DODATOK Č. 3 K ZMLUVE O DIELO

1. Zmluvné strany sa dohodli, že rozsah Diela určený Zmluvou sa rozširuje v súlade so zmenovými listami – Zmenový list č. 6 – oceľové konzoly - podopretie vodovodu, Zmenový list č. 7 – preložka súkromného kábla, Zmenový list č. 8 – opakovaná tlaková skúška plynovodu, Zmenový list č. 9 – dodatočné náklady z titulu predĺženia stavby, Zmenový list č. 10 – navýšenie množstva zásypu v prechodových oblastiach, Zmenový list č. 11 – výmena podložia SO 01, Zmenový list č. 12- zmena asfaltov SO 01, Zmenový list č. 13 – úhrada za vydobyté primárne suroviny, ktoré spolu tvoria prílohou č. 1B tohto Dodatku a tým dopĺňajú Prílohu č. 1 Zmluvy – Špecifikácia Diela a ponukový rozpočet. Príloha č. 1B tohto Dodatku sa stáva neoddeliteľnou súčasťou Zmluvy.

Stavba: Rekonštrukcia mosta M999 v km 16,969 na ceste II/561 v obci Kráľov Brod, okres Galanta

OCEĽOVÁ KONZOLA VODOVODU

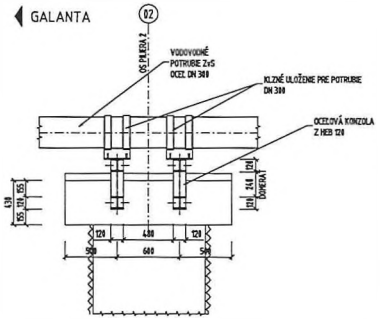
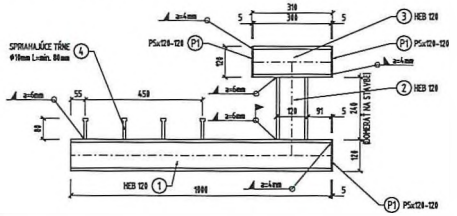
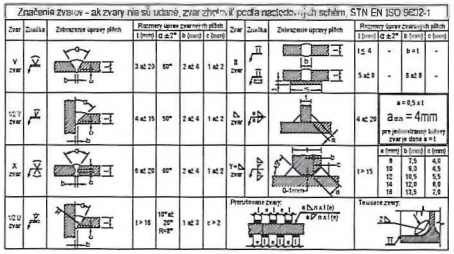
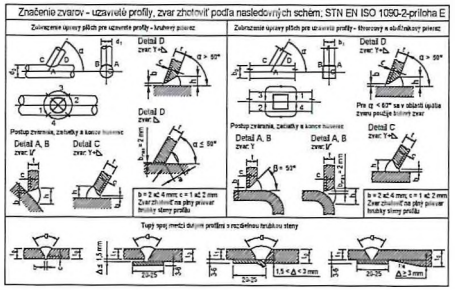
Názov zmeny: Oceľové konzoly - podopretie vodovodu

Popis zmeny: Predmetom zmena je realizácia stáleho podopretia vodovodu

Zdôvodnenie zmeny: Potreba realizácie nových oceľových konzol vznikla v súvislosti s nevyhnutnosťou zabezpečiť trvalé podopretie existujúceho vodovodného potrubia po odstránení pôvodnej konštrukcie mosta a vybudovaní nových úložných prahov. Realizácia oceľových konzol nebola zahrnutá v zmluvnom rozpočte stavby, a teda ani v pôvodnej zmluvnej cene diela. Bez realizácie predmetných konzol by nebolo možné zabezpečiť požadované trvalé uloženie a podopretie existujúceho vodovodného potrubia na novej konštrukcii mosta.

Zhotoviteľ realizuje oceľové konzoly na trvalé podopretie existujúceho vodovodného potrubia v súlade s projektovou dokumentáciou stupňa DVP a uplatňuje si nárok na úhradu nákladov spojených s ich dodávkou a montážou, nakoľko predmetné oceľové konzoly neboli zahrnuté v zmluvnom rozpočte stavby.

Príloha č.1: Výkres - preložka súkromného kábla

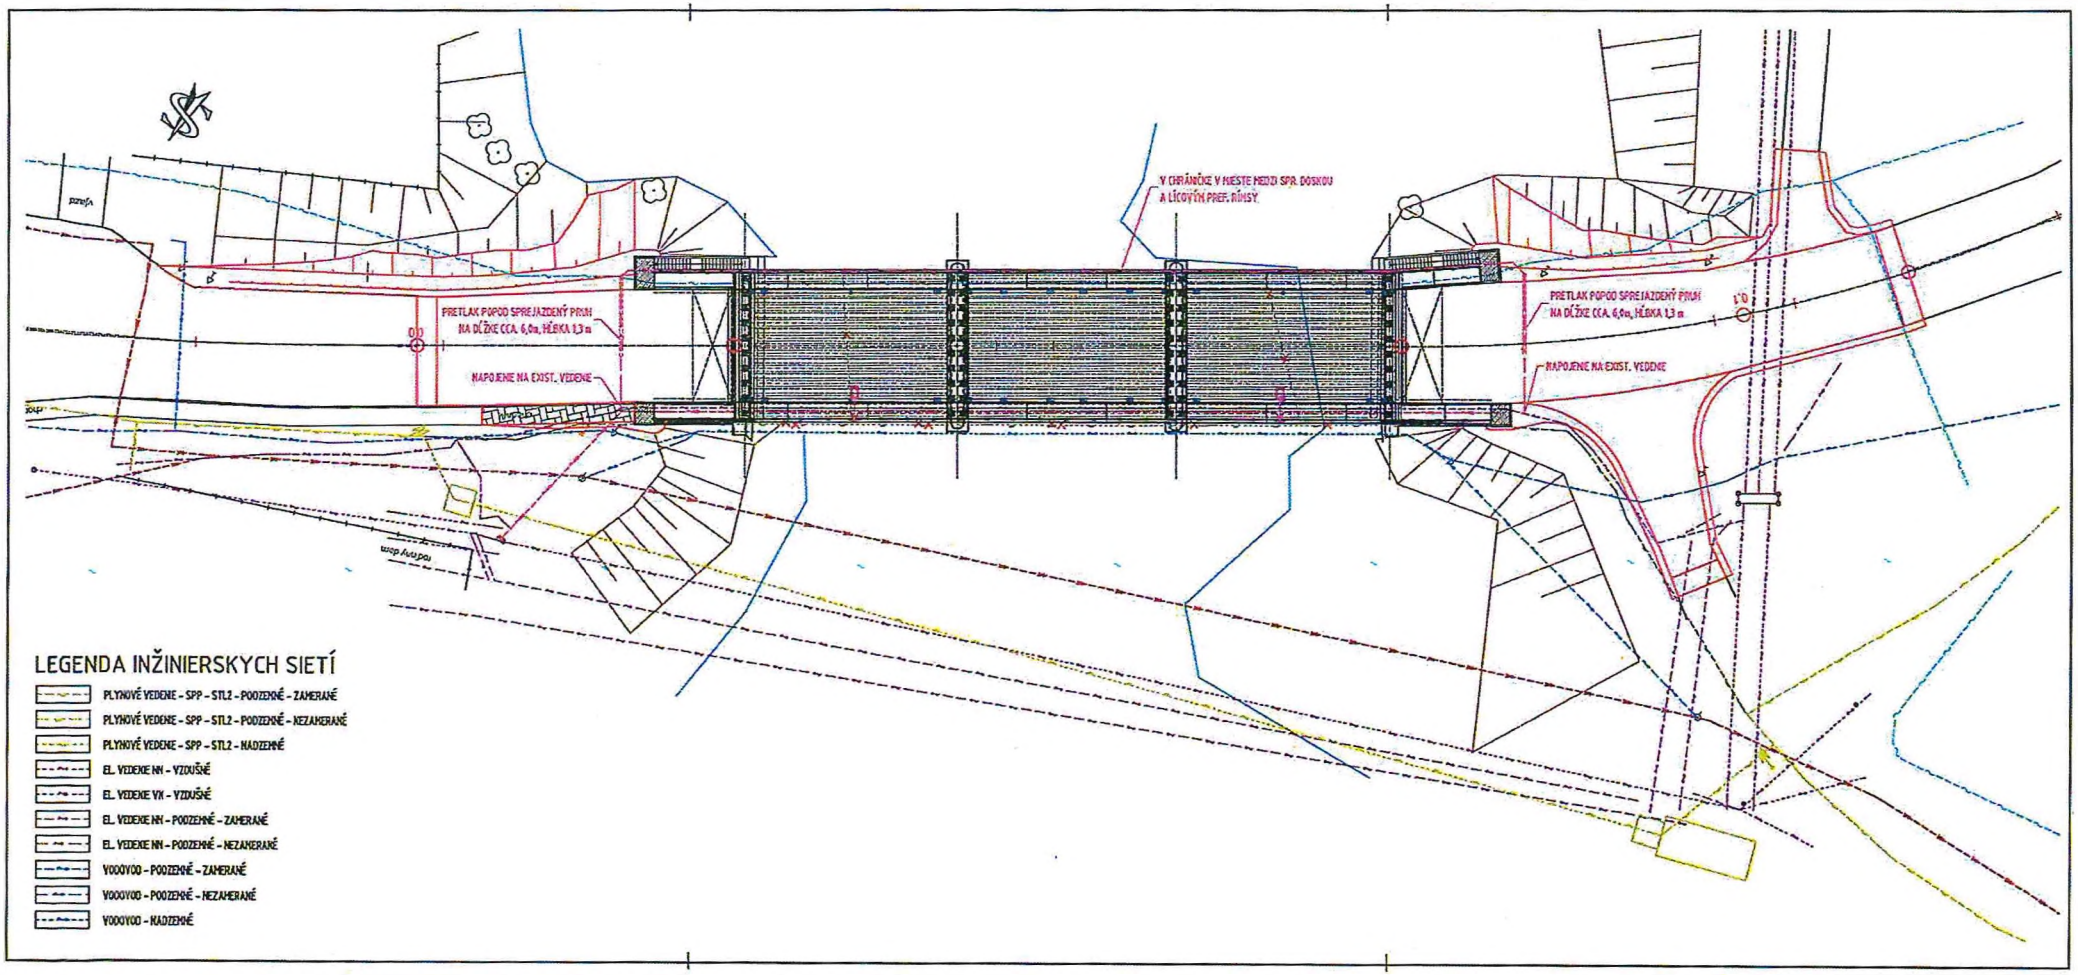
Názov zmeny: Preložka súkromného kábla

Popis zmeny: Predmetom zmeny je realizácia preložky súkromného kábla, ktorý sa nachádza v ľavej rímse.

Zdôvodnenie zmeny: Počas realizácie stavebných prác bol v konštrukcii mostnej rímsy zistený existujúci súkromný kábel, ktorý nebol zakreslený v projektovej dokumentácii ani evidovaný v dostupných podkladoch o inžinierskych sieťach. Z dôvodu kolízie s navrhovanými stavebnými prácami je nevyhnutné vykonať jeho preloženie.

Zhotoviteľ počas realizácie stavebných prác zistil existenciu súkromného kábla uloženého v mostnej rímse, ktorý nebol zakreslený v projektovej dokumentácii ani v dostupných podkladoch. Z dôvodu kolízie s navrhovanými stavebnými prácami nie je možné pokračovať v realizácii a uplatňuje si nárok na úhradu, nakoľko predmetné práce neboli súčasťou dokumentácie DRS ani zmluvného výkazu výmer.

Príloha č.1 - Zameranie I. Etapa

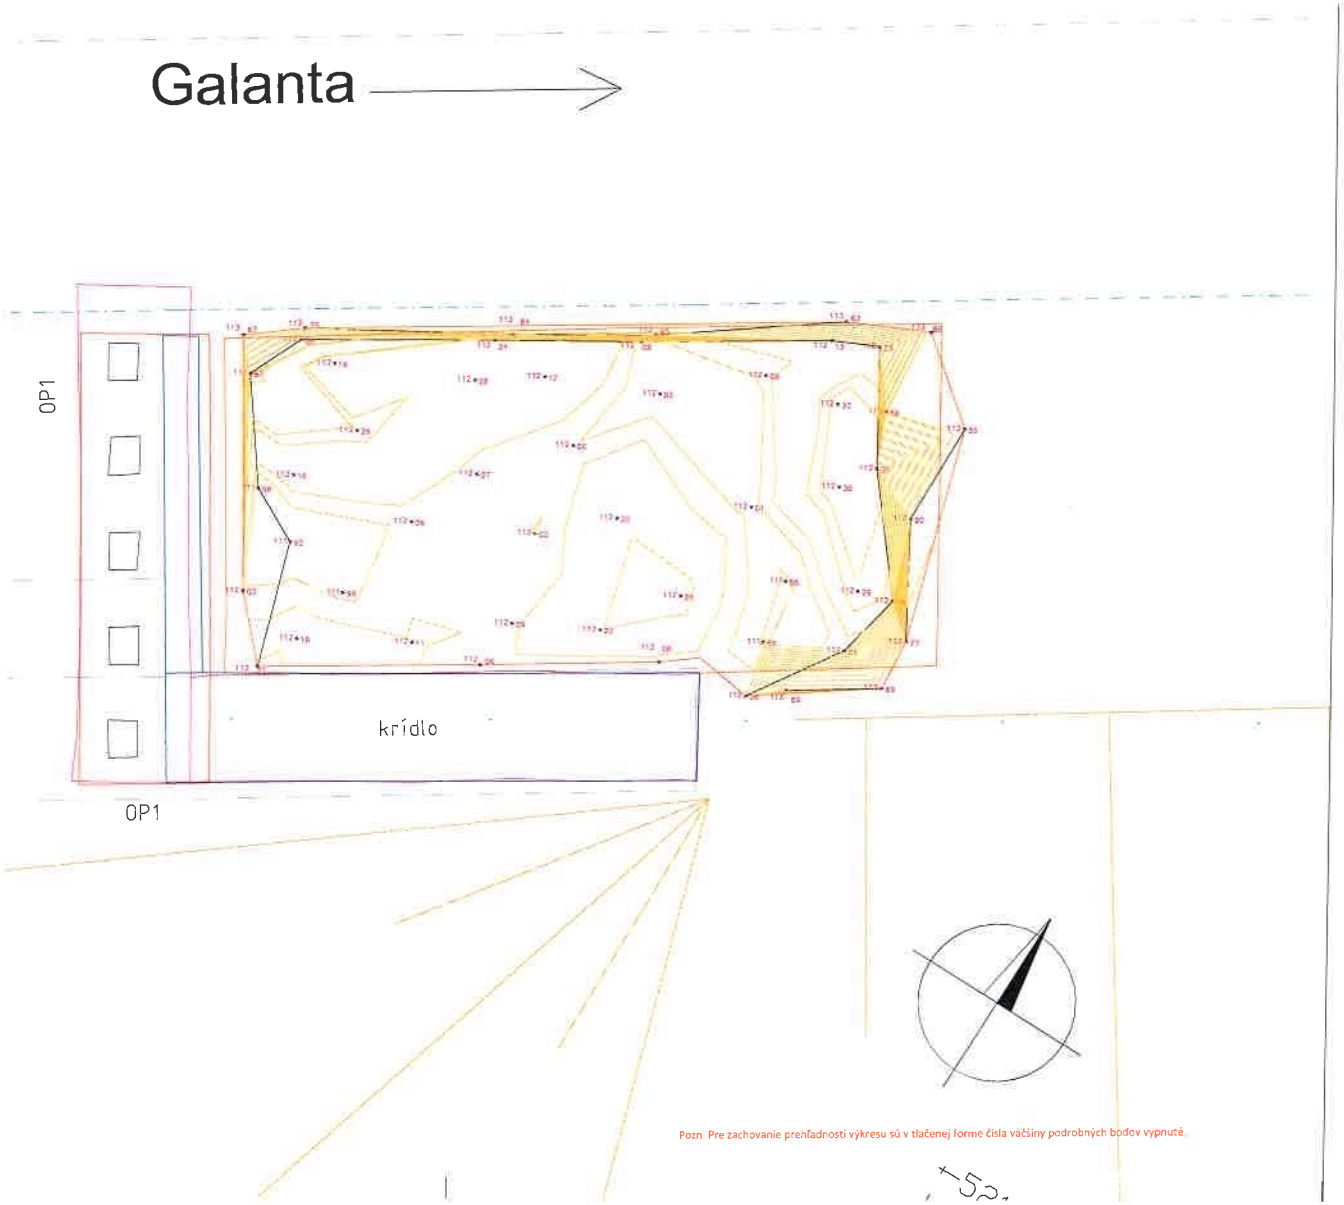
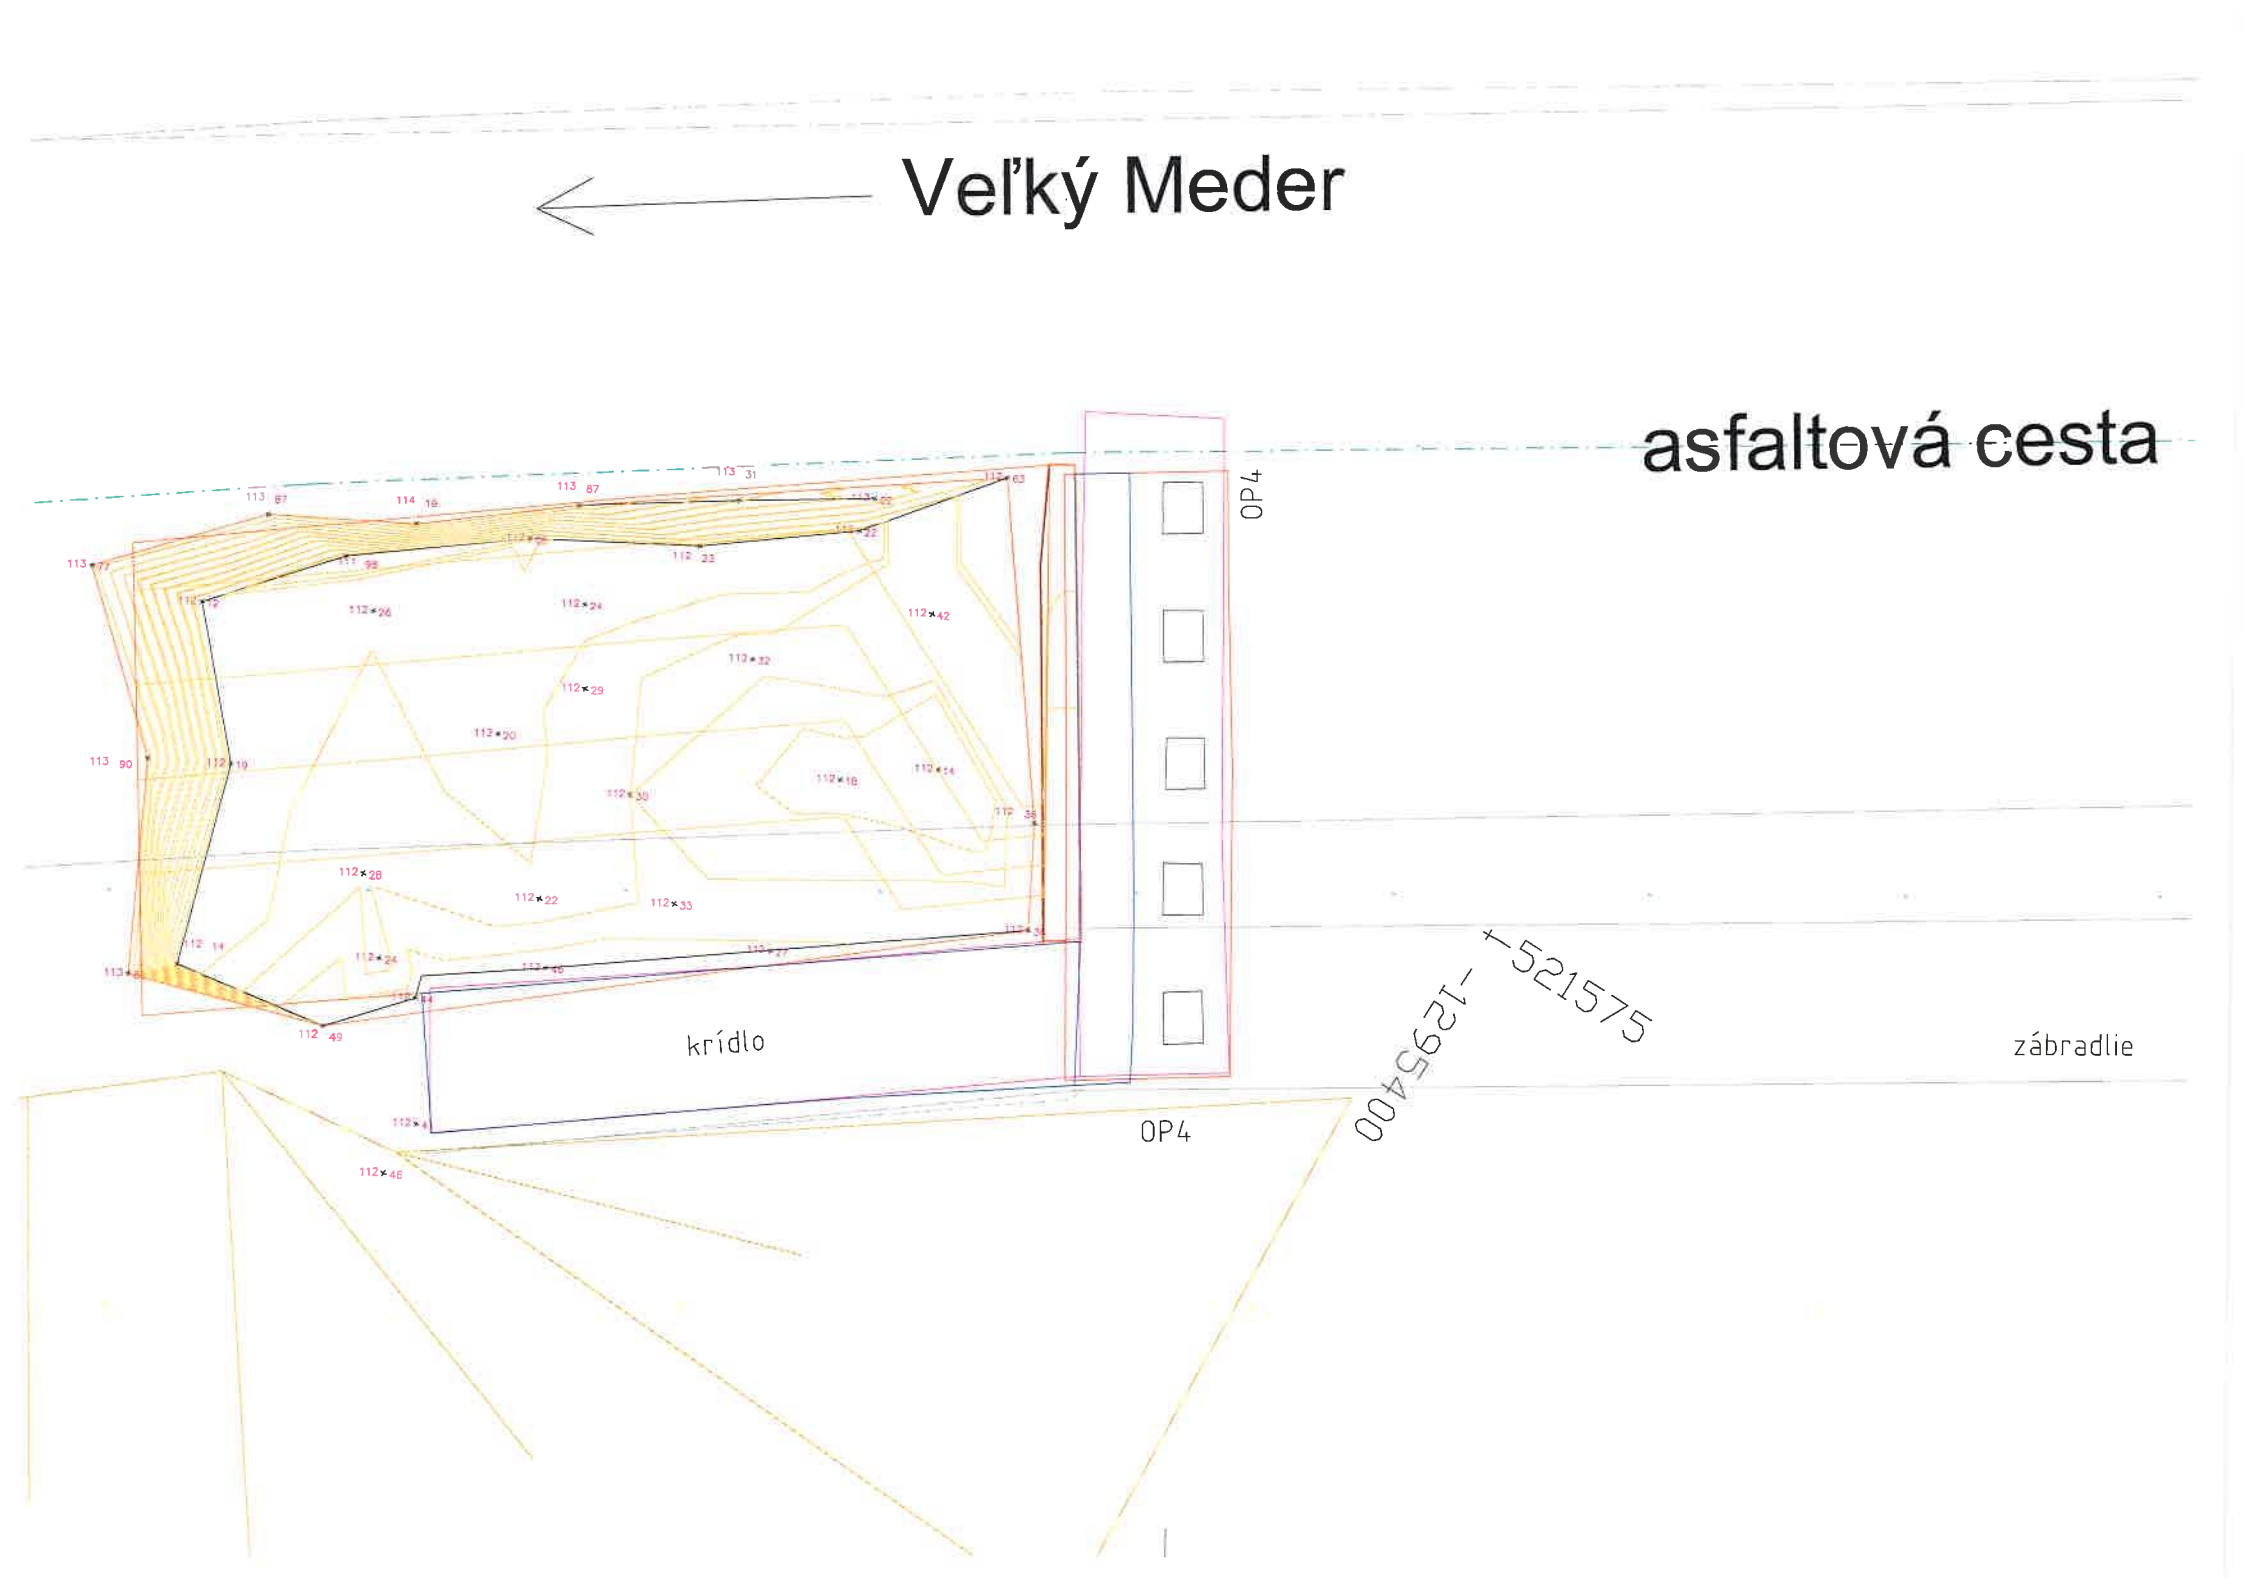
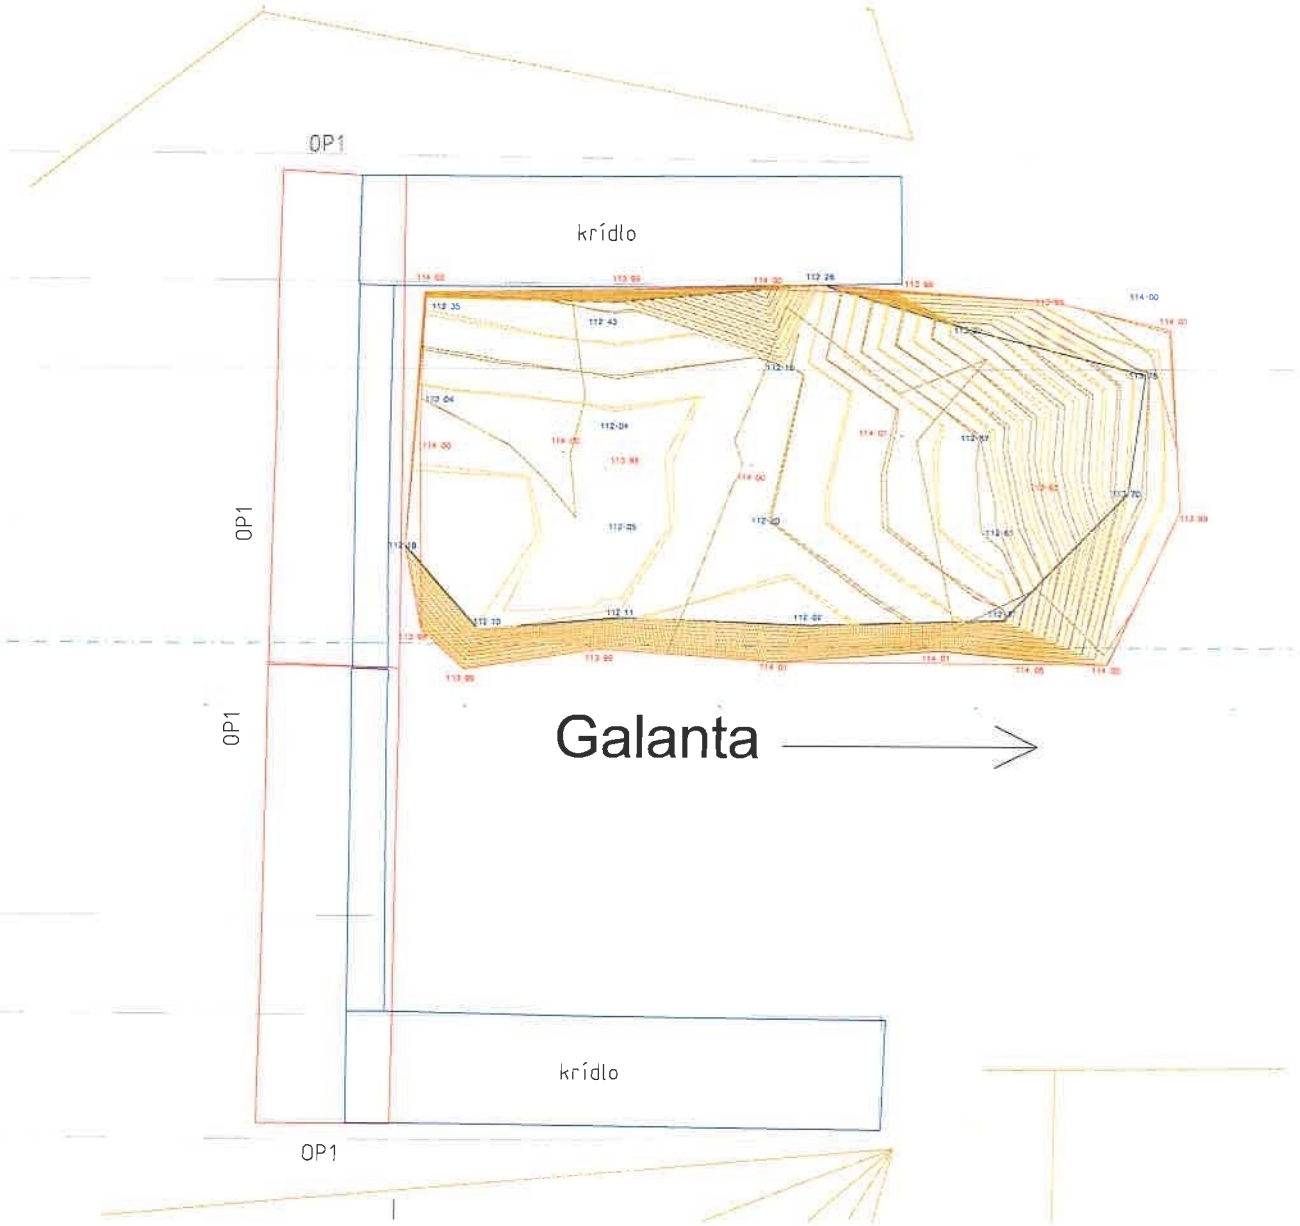
Názov zmeny: Navýšenie množstva zásypu v prechodových oblastiach

Popis zmeny: Predmetom zmeny je navýšenie množstva zásypu prechodových oblastí mosta oproti množstvu uvedenému v zmluvnom výkaze výmer. Rozsah zásypu bol realizovaný podľa tvaru prechodových oblastí definovaného v projektovej dokumentácii stupňa DVP a na základe skutočného rozsahu výkopu a geometrie spodnej stavby. Skutočne realizované množstvo je preukázané geodetickým zameraním.

Zdôvodnenie zmeny: Množstvo zásypu uvedené v zmluvnom výkaze výmer nezodpovedalo rozsahu konštrukcie spodnej stavby mosta a prechodových oblastí definovaných v projektovej dokumentácii. Tvar prechodovej oblasti bol dodatočne definovaný v dokumentácii DVP. Rozsah výkopu a následného zásypu bol zároveň ovplyvnený dĺžkou krídel oboch opôr a potrebou vykonania skúšok únosnosti zásypu pod prechodovou doskou. Z uvedených dôvodov došlo k navýšeniu skutočne realizovaného množstva zásypu oproti množstvu zahrnutému v zmluvnom rozpočte.

Zhotoviteľ realizuje zásyp prechodových oblastí mosta v rozsahu podľa projektovej dokumentácie stupňa DVP a uplatňuje si nárok na úhradu nákladov vzniknutých navýšením skutočného množstva zásypu oproti množstvu zahrnutému v zmluvnom rozpočte.
